**ВИНТЫ НАЖИМНЫЕ
С ШЕСТИГРАННОЙ ГОЛОВКОЙ
И КОНЦОМ ПОД ПЯТУ
ДЛЯ СТАНОЧНЫХ ПРИСПОСОБЛЕНИЙ**

**ГОСТ
13435—68***

Изменение № 2 ГОСТ 13435—68 Винты нажимные с шестигранной головкой и концом под пята для станочных приспособлений. Конструкция и размеры

1. Конструкция и размеры нажимных винтов с шестигранной головкой и концом под пяту должны соответствовать указанным на чертеже и в таблице.

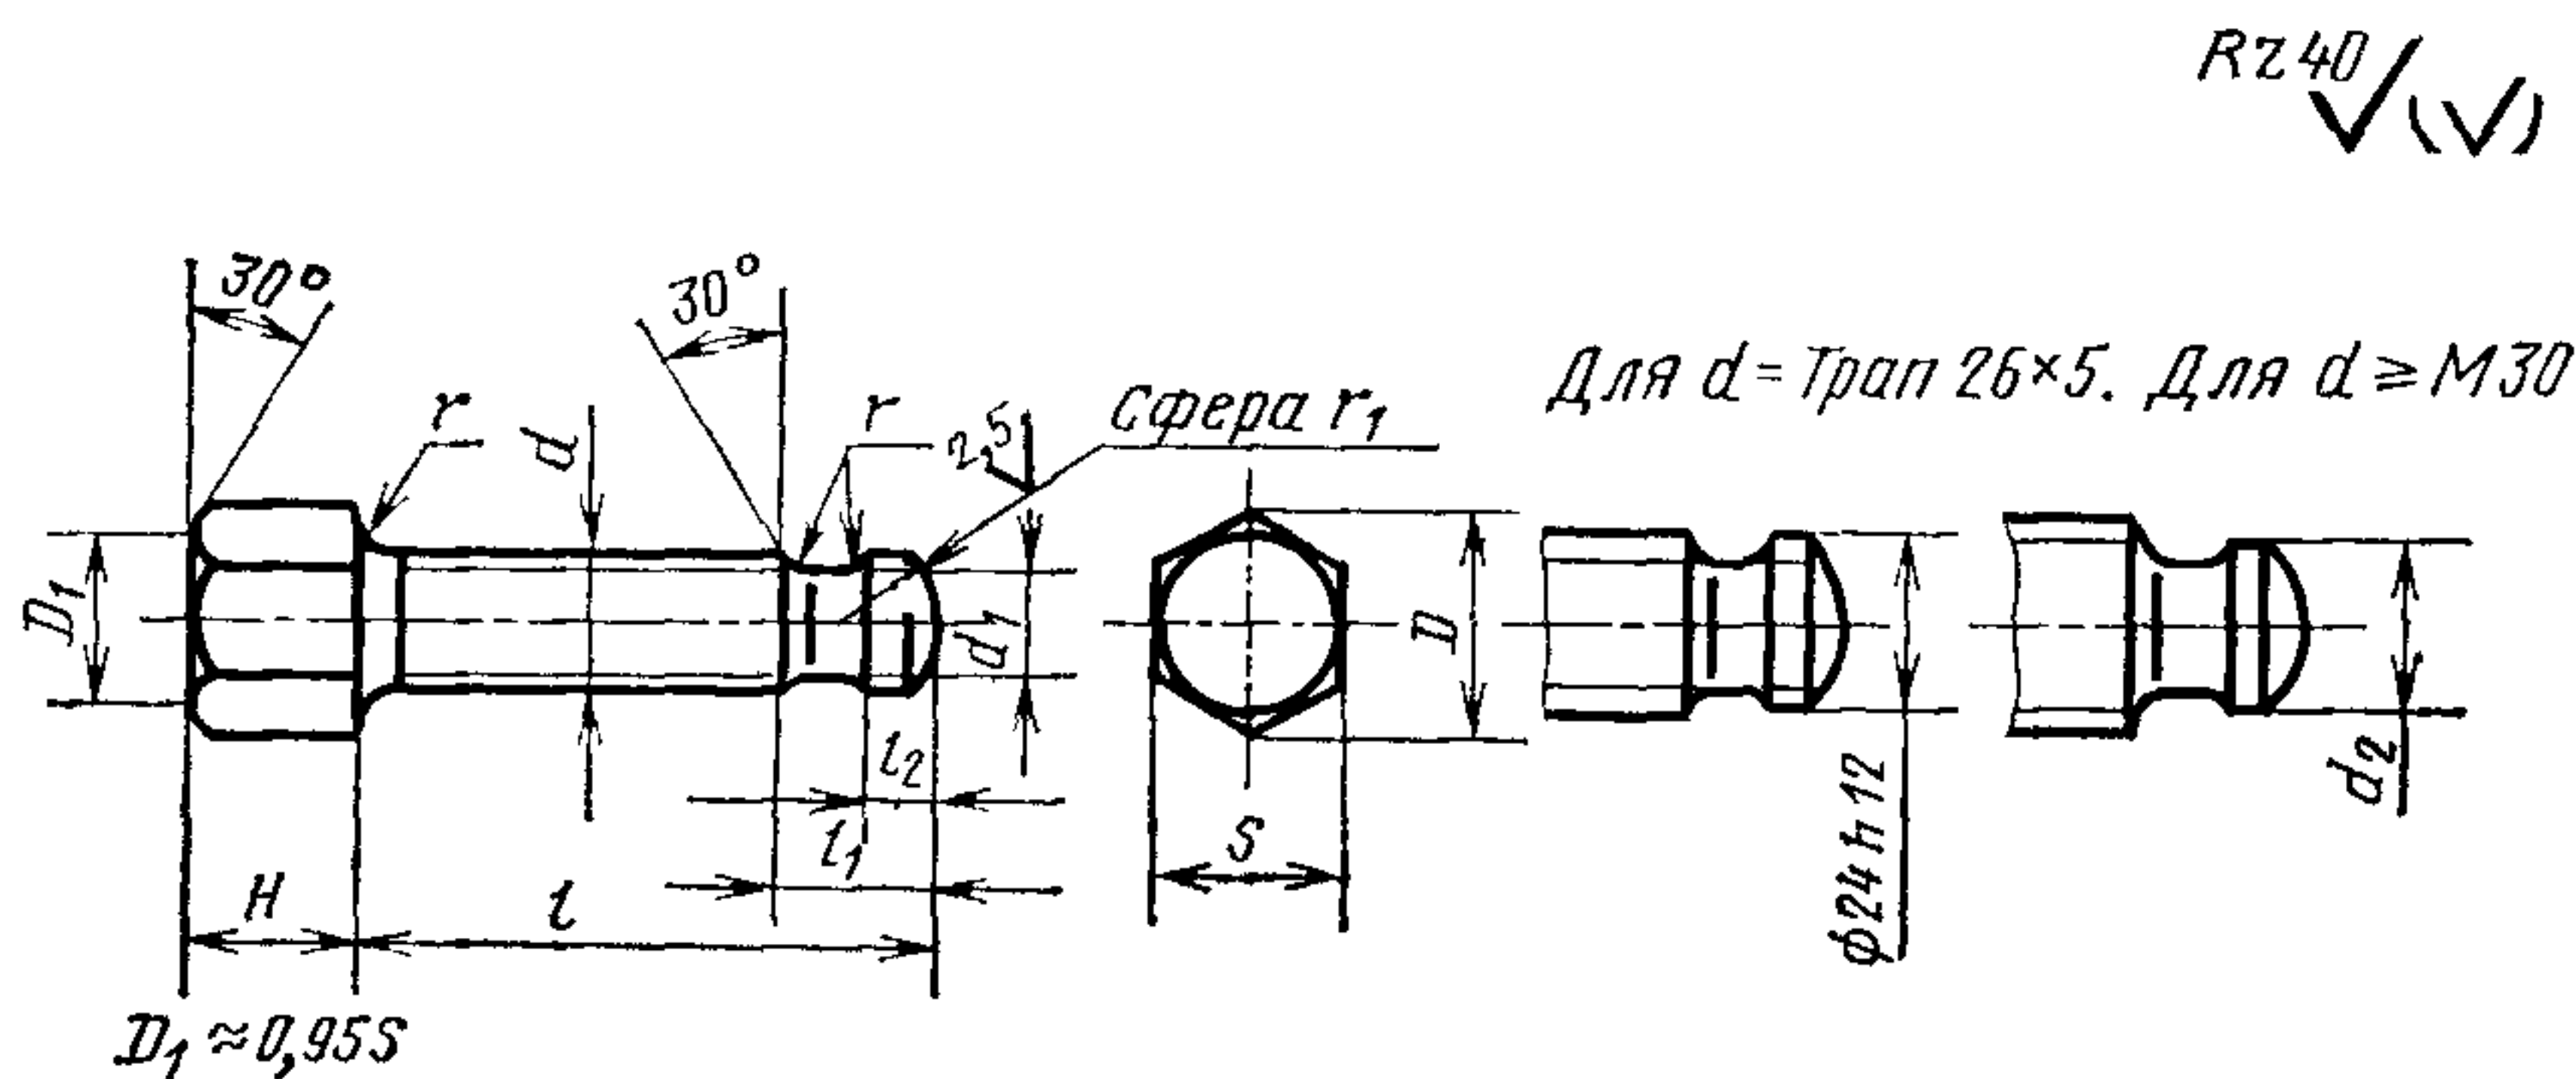
Пункт 1 Чертеж Заменить параметры шероховатости и слово *Rz 40* на *Ra 6,3*; *Ra 2,5* на *Ra 1,6*, «Трап» на «Тг»
